Service Bulletin

HOOFDGROEP	GROEP	NO.
3	39	409

DATUM april 1992

BETR.
- Temperatuursensor hulpwaterpomp B18FT
- Lampdefectcontrole

Temperatuursensor hulpwaterpomp B18FT
(vanaf maart 1992)

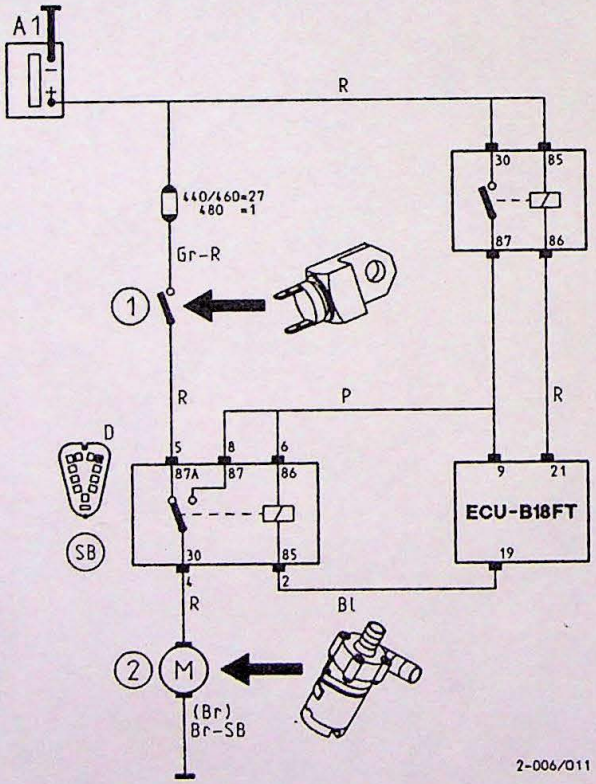
Op alle turbo-motoren wordt een temperatuursensor ① toegevoegd om bij "contact af" de hulpwaterpomp ② te laten werken.
Deze sensor is **op** de brandstofverdeelpijp gemonteerd.
De inschakeltemperatuur is 105 ± 2 °C.
De uitschakeltemperatuur is 100 ± 2 °C.

Het gewone relais (positie **D** in de relaisdoos) wordt vervangen door een wisselrelais.
